WYJAŚNIENIE TREŚCI SIWZ

Dotyczy postępowania o udzielenie zamówienia publicznego prowadzonym w trybie przetargu nieograniczonego na dostawę wysokospecjalistycznego sprzętu medycznego do wykonywania zabiegów angioplastyki wieńcowej dla Szpitala Wojewódzkiego im. Kardynała Stefana Wyszyńskiego w Łomży

Poniżej schemat obrazujący cewnik łącznie z jego wymiarami:

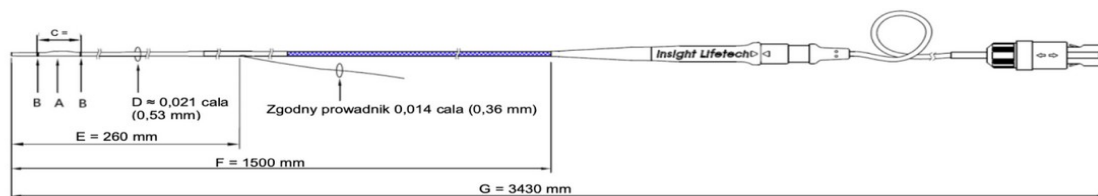
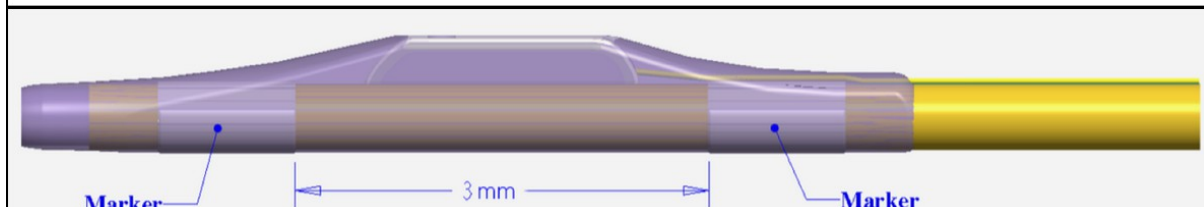
Czy Zamawiający wyrazi zgodę na zaferowanie mikrocewnika w systemie RX do pomiaru cząstkowej rezerwy przepływu FFR kompatybilnego z dowolnym przewodnikiem 0,014, wyposażony w sensor ciśnieniowy w części dystalnej, końcówka umiejscowiona w odległości 2.5mm od czujnika, długość całkowita 343cm, długość robocza 150 cm, profil w miejscu zmiany 0,0205, mikrocewnik połączony z konsolą przewodowo?

Odpowiedź: Zamawiający nie dopuszcza.

Charakterystyka konsoli na załączonym zdjęciu:

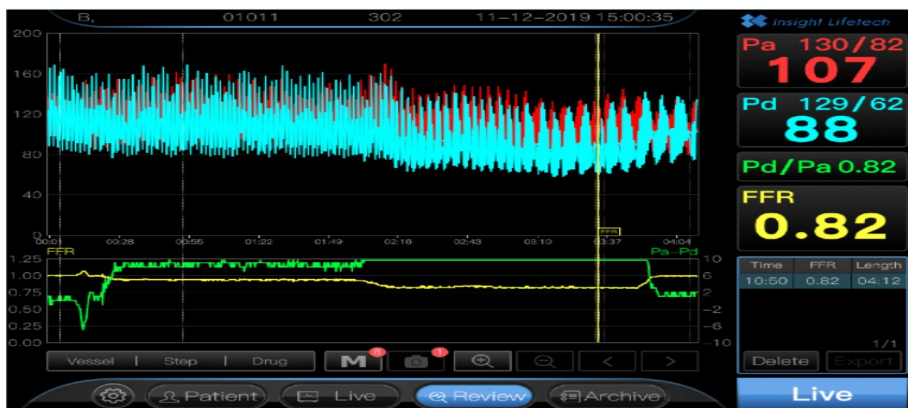
Czy Zamawiający wyrazi zgodę na zaoferowanie wydzierżawienia konsoli do pomiaru cząstkowej rezerwy przepływu FFR z zakresem ciśnienia od 30mmHg do 300mmHg, z zakresem odczytu $\pm 3\%$, aparatem w formie monitora o przekątnej 12 cali z ekranem dotykowym, z portem USB do eksportu danych, oprogramowaniem offline do przeglądania danych, przechowywaniem do 1000 godzin nagrań, automatycznym odzyskiwaniem danych w przypadku awarii zasilania, dryft ciśnieniowy $< 7\text{mmHg}$, pasmo przenoszenia 0-25Hz?

Odpowiedź: Zamawiający nie dopuszcza.
